Wettbewerb für die Seeufer-Gestaltung von Biel, Nidau und Ipsach

Schlussfolgerungen und Empfehlungen

9. Rang, Ankauf (1000 Fr.). Projekt Nr. 31. Verfasser: **Heinz Herzog**, Arch., **André Schütz**, Arch., **Peter Thalmann**, Arch., Helsinki.

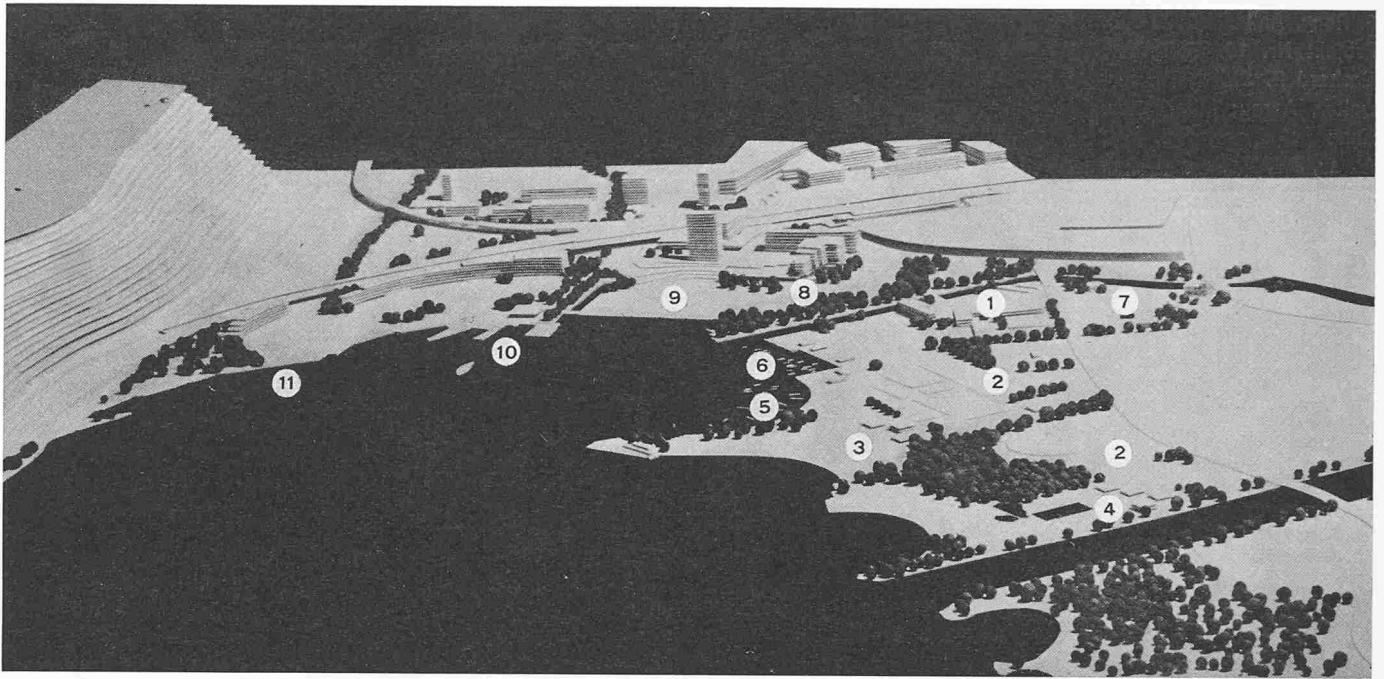
Die Gesamtkonzeption stellt einen anregenden Vorschlag zur Lösung der gestellten Aufgabe dar und zeichnet sich durch die frei vorgelagerten Inseln, die zahlreichen gut durchfluteten Hafenbecken und die Durchgrünung der Seebucht aus. Dagegen lässt der Entwurf die bewusste Gestaltung eines Schwerpunktes am See vermissen. Die Realisierung ist wirtschaftlich möglich. Die sehr langen Uferlinien bedingen allerdings einen vermehrten Unterhalt. Die Darstellung des Planes 1:1000 ist zu fragmentarisch und sagt über verschiedene Einzelheiten zu wenig aus.

Projekt Nr. 31. Durch die Hochlegung der Neuenburgstrasse erreicht der Verfasser eine klare Verbindung der Stadt mit dem See. Die Verbindung stört er jedoch durch den vorgelagerten Parkplatz im Zentrum. Die Uferpartien Nidau—Ipsach sind durch eine schön angelegte zurückliegende Strasse erschlossen. Die Disposition der öffentlichen Bauten mit dem anschliessenden Festplatz im Zentrum ergibt eine zweckmässige und schöne Beziehung zum See. Im übrigen sind auch die weiteren Bauten in ihrer Formgebung sehr überzeugend. Die Verbindung der Seedorstadt mit dem Seeufer ist optisch behindert durch die vorgeschlagene Wohnbebauung. Die Trennung von Ortsverkehr und Durchgangsverkehr ist konsequent durchgeführt; der Anschluss an den Durchgangsverkehr im Zuge des Schüsskanals ist ungenügend berücksichtigt. Die Führung einer Hochstrasse im Bereiche des Bahnhofareals und längs der Geleiseanlagen ist problematisch und nicht gut gelöst. Der Zugang zur Schiffslände ist klar, jedoch die Lage der Anlageplätze betrieblich ungünstig. Für die Fussgängerverbindungen sind nur generelle Angaben aus den Plänen ersichtlich. Eine Verbindung von Nidau und Ipsach fehlt. Hervorzuheben ist die grosszügige Aufteilung der einzelnen Uferabschnitte, die jedoch im Gebiete von Nidau die heutigen Verhältnisse vollständig ignoriert. Auch die Aufteilung der Uferpartien in Ipsach berücksichtigt die bestehenden Waldungen nicht. Für die Führung der Fussgänger auf dem Nordufer liegen keine Vorschläge vor. Die Uferlinie in der Bielerseebucht bringt gegenüber den bestehenden Verhältnissen keine wesentliche Verbesserung. Die Zusammenlegung der Strandbäder Biel-Nidau ist denkbar, ergibt aber eine zu grosse Massierung von Menschen, welche noch verschlimmert wird durch die dahinter liegenden konzentriert angeordneten Sportflächen. Die vorgeschlagene Bepflanzung nimmt keine Rücksicht auf die vorhandene Vegetation. Zusammenfassend muss hervorgehoben werden, dass die Gestaltung der Uferpartien im Zusammenhang mit den zurückliegenden Bauten sehr grosszügig und gekonnt ist.

Das Projekt stellt in bezug auf die Einhaltung der Programmvorschriften einen krassen Verstoß dar, indem das Gymnasium auf dem Gemeindegebiet von Nidau projektiert wird.
